CONCEPTO TÉCNICO No CT - 4808
Revisión de Estudio Particular de Respuesta Local
de Amplificación de Ondas Sísmicas
Artículo 7 - Decreto 193 de 2006

PROYECTO: **VISTA HERMOSA**

DIRECCIÓN: Transversal 4 Este No.61-05

El presente concepto técnico corresponde a la **tercera** revisión realizada por la Dirección de Prevención y Atención de Emergencias, de la "Estudio de respuesta local de amplificación de ondas sísmicas del predio Vista Hermosa en Bogotá D.C." documento que hace parte del anexo D del informe del "Estudio de amenaza y riesgo por procesos de remoción en masa proyecto Vista Hermosa", que se remite como estudio sísmico local, en cumplimiento a lo estipulado en el Decreto 193 de 2006.

Figura 2. Espectros de diseño

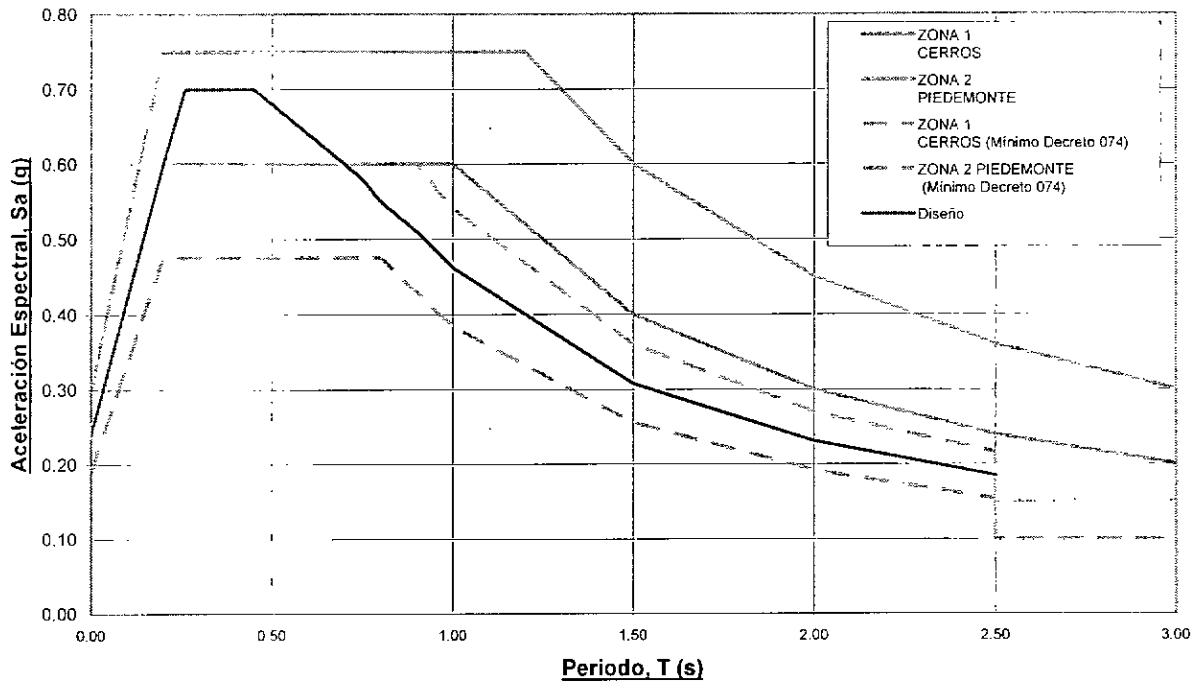
El espectro sísmico de diseño recomendado por el consultor inicia con una aceleración espectral de 0.24g para el periodo inicial $T_0=0$ segundos, siguiendo la misma pendiente del espectro de Zona 1 hasta un periodo de 0.2s; desde 0.2s hasta 0.26s el espectro recomendado continua con la misma pendiente hasta alcanzar un valor de aceleración espectral S_a máximo recomendado de 0.7g; posteriormente, desde 0.26s hasta 0.45s se continua con este valor constante de aceleración espectral; desde 0.45s hasta un periodo de 0.9s se hace una transición en el cual disminuye el valor de S_a hasta un valor de 0.51 g; para finalmente, a partir de un periodo de 0.9s utilizar los valores que resultan de promediar los valores mínimos de los espectros sísmicos de diseño para las Zonas 1 y 2 del Decreto. Este espectro sísmico de diseño cumple con lo indicado en el Decreto 193.

A pesar de que se da cumplimiento a lo indicado en el decreto, el consultor debe presentar un espectro de diseño que se extienda para periodos superiores a 2.4 segundos, teniendo en cuenta que el periodo de vibración de las edificaciones de treinta (30) pisos de altura es probablemente mayor a este valor. Se recomienda que el consultor lleve los valores de espectro de diseño recomendados, por lo menos hasta un periodo de 3.0s para tener en cuenta la aceleración espectral para un mayor intervalo de periodos.

Mediante el oficio ER5618 radicado el 14 de mayo de 2007 el ingeniero consultor presenta el espectro recomendado de diseño con una Sa de 0.16g para los 3 segundos.
